Ortsgemeinde Staudernheim

2. Änderung des Bebauungsplans „In den Sechsmorgen/In Behl“

**Würdigung der Stellungnahmen
aus dem Verfahrensschritt gemäß
§§ 4 (2), 3 (2) und 2 (2) BauGB**

Stand: November 2020

Überlagerung von Bestandsbebauungsplan und Änderungsbebauungsplan.

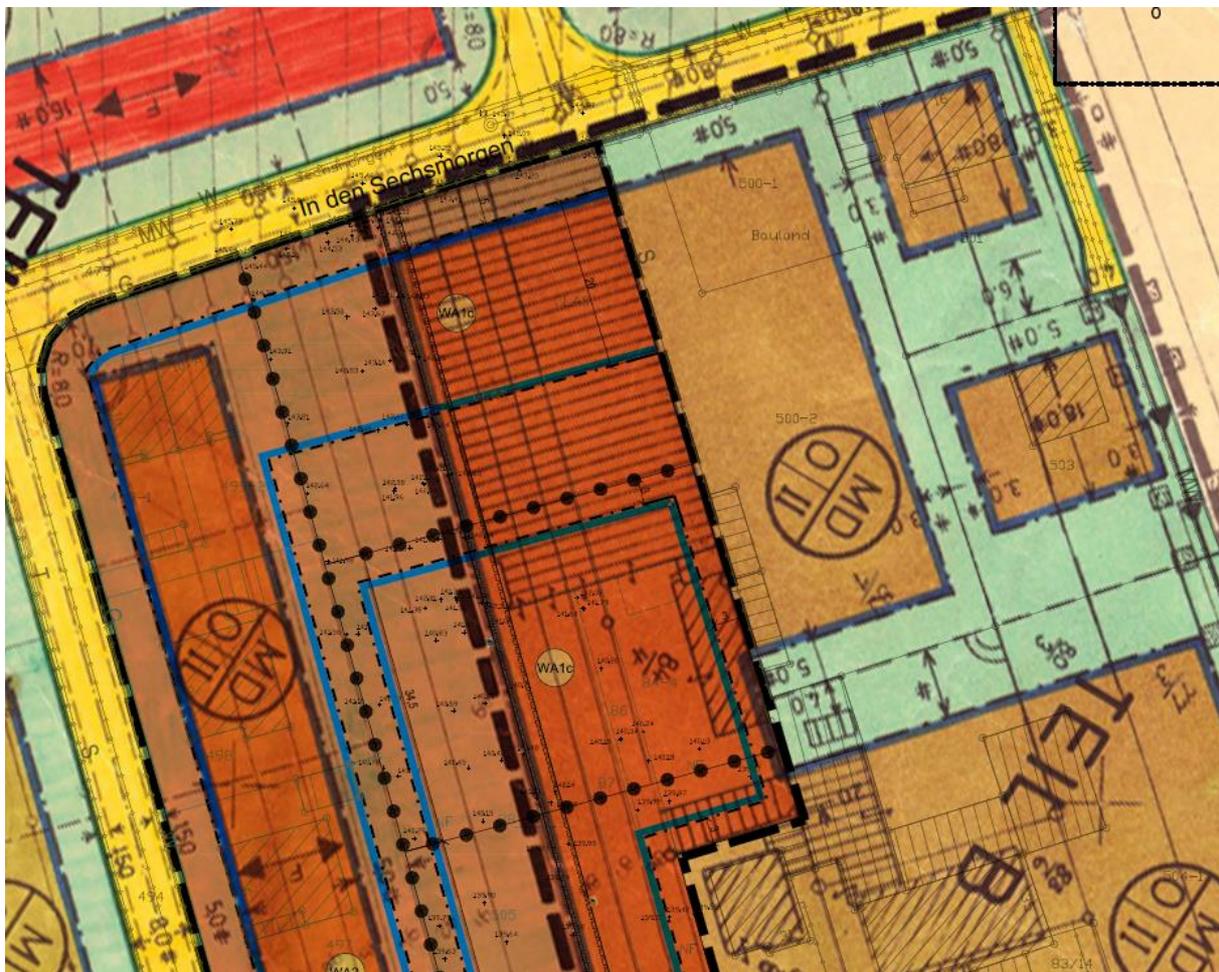
Gemäß den Planunterlagen soll die Baugrenze des Ordnungsbereiches WA1d ohne Abstandsfläche zu der im Osten angrenzenden Parzelle 500/2 festgesetzt werden. Im übrigen Plangebiet ist dagegen durchgängig eine Abstandsfläche von 3,0 bzw. 5,0 m zur umliegenden Bestandsbebauung resp. Verkehrsfläche vorgesehen. Demzufolge ist für mich nicht nachvollziehbar, weshalb im Ordnungsbereich WA1d davon abgewichen werden soll. Als Eigentümer der Parzellen 500/1 und 500/2 befürchte ich, dass durch die vorgesehene offene Bauweise den künftigen Bauherren eine Grenzbebauung von Garagen und Nebenanlagen ermöglicht wird, die sich nachteilig auf die Belichtungs-, Belüftungs- und Besonnungsverhältnisse meiner Grundstücke auswirken könnte.

1. Aus welchen Gründen ist für den Ordnungsbereich WA1d keine Abstandsfläche zur Grundstücksgrenze der Parzelle 500/2 vorgesehen?
2. Wird durch die Änderung des Bebauungsplans künftig eine Grenzbebauung von Gebäuden, Garagen und Nebenanlagen unmittelbar zur Parzelle 500/2 ohne Einverständnis des Grundstückseigentümers zulässig sein?

1. Bedenken bezüglich der Baugrenzen in WA1d mit direktem Anschluss an das Grundstück 500/2.
2. Bedenken bezüglich der Gebäudehöhen im Ordnungsbereich WA1d und der Auswirkungen auf die Grundstücke 500/1 und 500/2

Eine Überlagerung von Bestandsbebauungsplan und seiner Änderung zeigt, dass das Grundstück 500/2 eine Baugrenze bis an das Plangebiet aufweist. Ein nur einseitiger Abstand erscheint entsprechend nicht zielführend bei unmittelbar zusammenhängenden Bereichen, die zukünftig eine Häuserfront zur Erschließungsstraße darstellen werden.
